## 大飯原子力発電所近傍の活断層の挙動に関する一考察

### One consideration about behavior in active faults near the Ohi nuclear power plant

竹本 修三, NPO あいんしゅたいん 基礎科学研究所 京都市左京区吉田本町 5-14,  
E-mail:takemoto@dance.plala.or.jp

Fig 1 Active faults near the Ohi nuclear power plant.

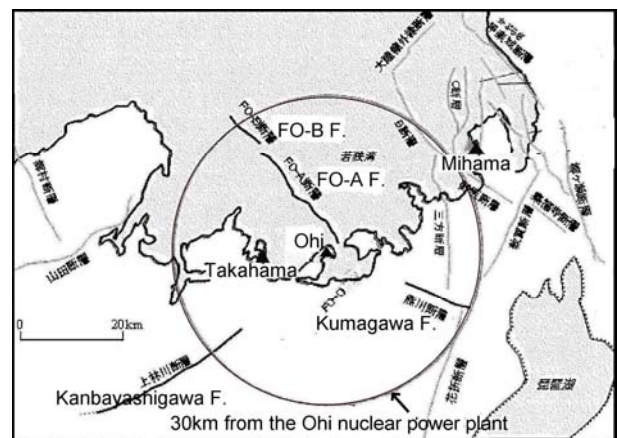
上林川断層の北東部を延長すると、Fig. 1 に示すように大飯原発の敷地に向っている。上林川断層についてはまだ十分な調査が行われていないようであるが、亀高・他 (2008<sup>7)</sup>、2009<sup>8)</sup> は、上林川断層が北東方向におおい町笹谷付近まで追跡されることを指摘している。このように断層北東端が、現在知られている以上に大飯原発に近づく可能性があるとする、上林川断層が再び動いたときの地震加速度の見直しが必要となるであろう。

Fig.2 Fault model for FO-B~FO-A and Kumagawa faults.

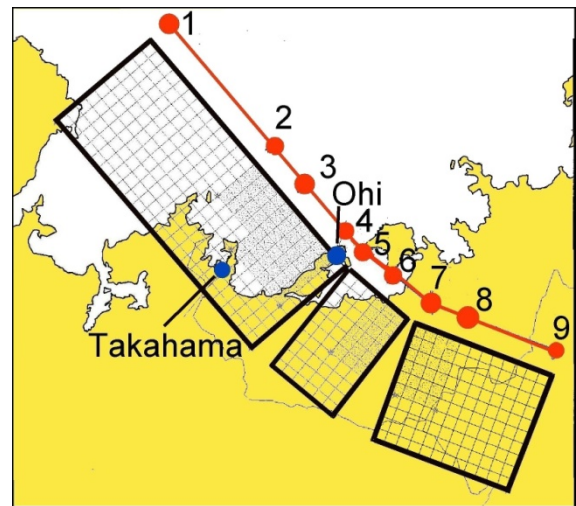
これまで述べた関電による大飯発電所の敷地内の基準地震動、すなわち、最大加速度を得る計算の過程においては、震源断層パラメータを詳細に検討して、基準地震動を厳密に求めたということであるが、この詳細な計算を行う前の基本的な前提に疑問がある。すなわち、検討用地震の震源断層面の地表に現れる位置は、Fig. 1 に示した FO-B~FO-A 断層と熊川断層の位置と同じ場所に設定されており、大飯発電所に最も近い距離は 3 km である。これ以上、敷地に近づくケースは考えられていない。しかし、今後、この活断層で次の内陸地殻内地震が起きる場合、「過去に活断層が地表に現れたのと同じ位置に断層面が現れる」と考えてよいものであろうか。

地表面に現れる断層面の位置は、今後も不変であるとして議論を展開しているが、発想を変えて、震源 (破壊開始点) をまず推定して、そこから断層破壊面がどのように進むかを考えてみると、地震断層が敷地内を横切るケースもありうるのではないかと。このようなケースをなぜ想定しないかということが第二の疑問である。

Fig. 4 Example of different fault-planes started from the same seismic center.

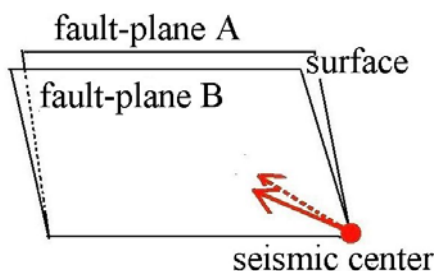
次の Fig. 4 を見ていただきたい。この図は、同じ活断層で内陸地殻内地震が繰り返し起こった場合、地中の同じ震源 (破壊開始点) からスタートした地震であっても、その時々三次元的な地殻内応力の分布状態によって、断層面の進む向きは異なる可能性があることを示している。断層面の傾きが数度違えば、地表に現れる断層は別のところに顔を出すことになる。

Fig. 5 Distribution of aftershocks of the 2005 Fukuoka earthquake (M7.0) and the Kego fault.

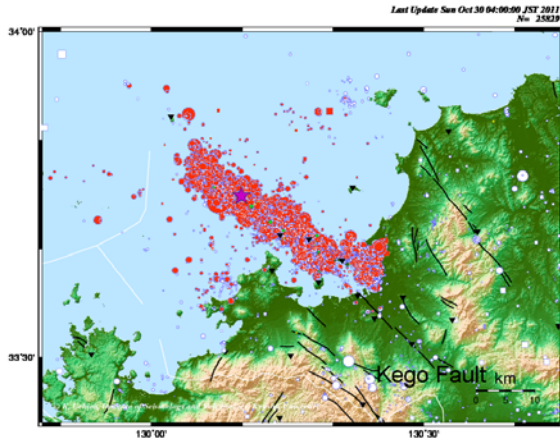
大飯原発の「敷地ごとに震源を特定して策定する地震動」の上林川断層の扱いとしては、Fig. 5に示した福岡県西方沖地震の場合と同じように、既存の活断層の延長上で大飯原発に達する内陸地殻内地震が起こることも想定して、モデル計算を行うべきであった。西端部を福知山付近まで延長するよりも、東端部を大飯発電所まで延長して考えた場合の結果を聞いたかった。その場合には、大飯原発の基準地震動は856 galでは到底納まらなかったのではないかと考える。これが、第三の疑問である。
